Aanvullende opmerkingen Leefbaarheidsteam Grasrijk inzake inrichtingsplan Meerrijk (projectnr. 035-05)

Inrichting zuid-entree winkelcentrum Meerhoven

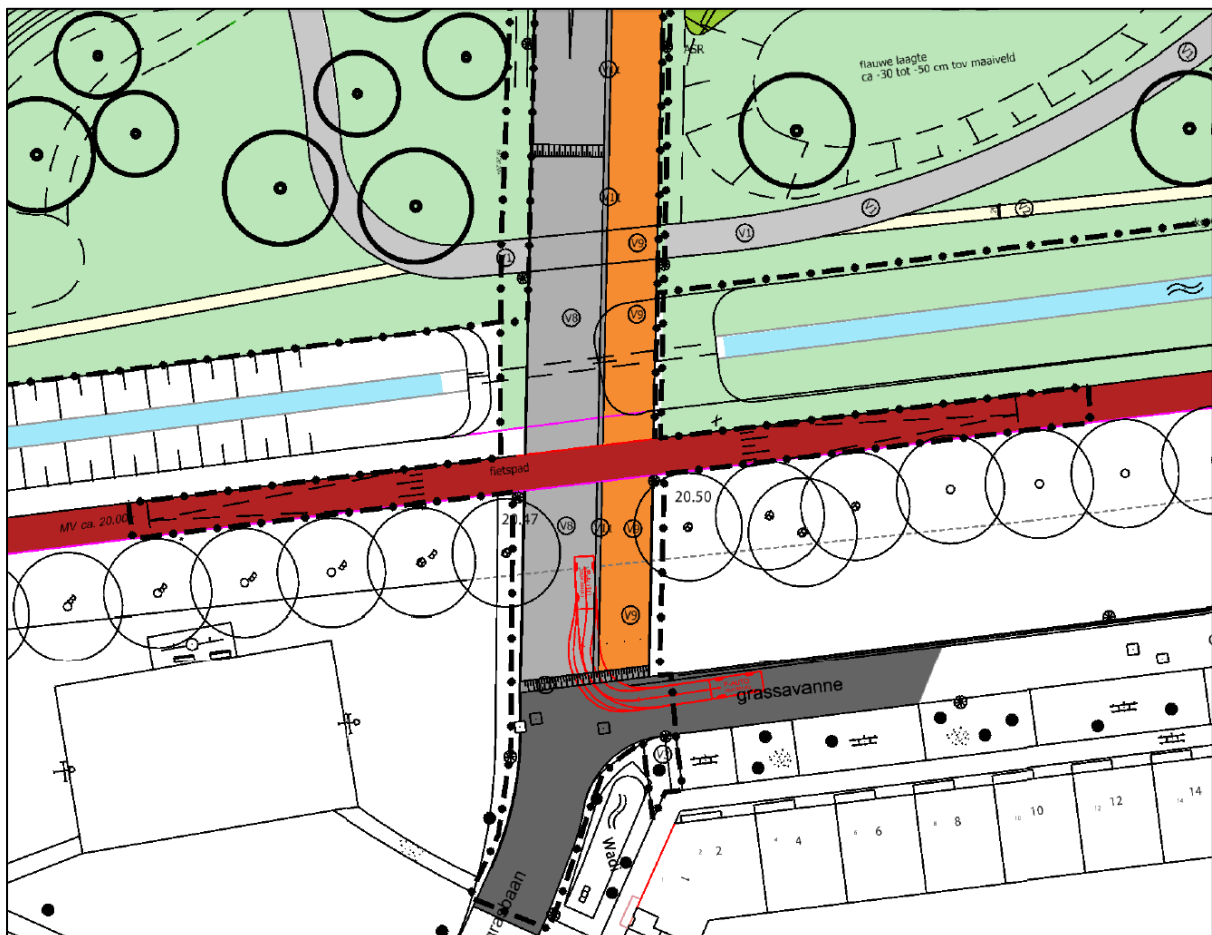
Het huidige plan voorziet in een voet-/fietspad aan de oostzijde van de inrit van de parkeergarage. Voor fietsers komende vanaf het talud ontstaat hierdoor een onlogische situatie. Zij worden naar de Grasbaan/Grassavanne geleid en staan daardoor aan de verkeerde zijde van de weg voorgesorteerd. Om hun weg te vervolgen dienen fietsers een onlogische en gevaarlijke oversteekmanoeuvre te maken. Vanuit het oogpunt van de automobilist komen fietsers uit een onverwachte hoek. De rode markering op het inrichtingsplan (zie ook hieronder) suggereert zelfs dat deze fietsers 'van hun sokken' worden gereden door afslaande auto's komende vanaf de Grassavanne.

Volgens de gemeente dienen fietsers komende vanaf het talud zich ruim voor de aansluiting met de Grasbaan/Grassavanne van de linkerzijde (oostzijde) naar de rechterzijde (westzijde) van de weg te verplaatsen. Naar onze mening is deze gedachte onlogisch. Er is voor fietsers geen enkele aanleiding om voortijdig over te steken. Immers, zij worden middels het voet-/fietspad gefaciliteerd door te rijden tot aan de bocht Grasbaan/Grassavanne. Bovendien leren wij onze kinderen op het fietspad te rijden en niet op de rijweg voor autoverkeer. Des te meer reden voor kinderen om tot aan de bocht Grasbaan/Grassavanne door te rijden (waar zij in het huidige plan vervolgens aan hun lot worden overgelaten).

Het is ons inziens een gemiste kans dat bij het eerdere ontwerp van de parkeergarage niet goed over de projectgrens heen is gekeken en daardoor niet goed is nagedacht over de aan- en afvoer van langzaam verkeer van en naar Grasrijk. De beste oplossing zou zijn geweest als de ingang van de parkeergarage aan beide zijden was voorzien van een talud zodat fietsers direct naar de juiste zijde van de weg worden geleid.

Wij hebben de gemeente tijdens het kwartaaloverleg van 16 september jl verzocht het voet-/fietspad ter hoogte van het kruisende fietspad te beëindigen en niet door te trekken tot de bocht Grasbaan/Grassavanne. Hierdoor ontstaat voor fietsers komende vanaf het winkelcentrum een logisch plek om over te steken, namelijk via het kruisende fietspad. Het beoogde voet-/fietspad tussen het kruisende fietspad en de bocht Grasbaan/Grassavanne kan worden vervangen door een voetpad dat duidelijk is gescheiden van de rijbaan.

Als tweede oplossing zou een oversteek voor fietsers kunnen worden gerealiseerd ter hoogte van het punt waar het nieuw aan te leggen voetpad kruist met het voet-/fietspad. Door het voet-/fietspad aan de oostkant af te scheiden van de rijbaan wordt de oversteek benadrukt en wordt tevens voorkomen dat auto's over de gehele breedte van de weg (inclusief voet-/fietspad) gaan rijden.

Hoogtebalk

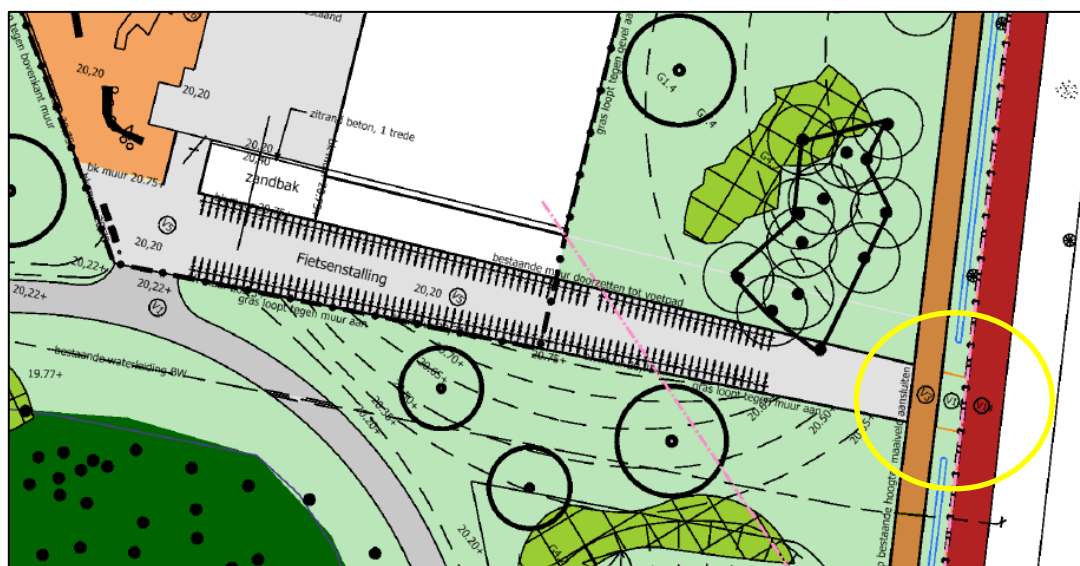
Wordt de inrit ter hoogte van de bocht Grasbaan/Grassavanne voorzien van een hoogtebalk? Zo ja, is het fietspad langs de Nieuwe Rundgraaf vanaf de Grasbaan/Grassavanne dan nog bereikbaar voor de brandweer als deze via het fietspad naar het park wil rijden?
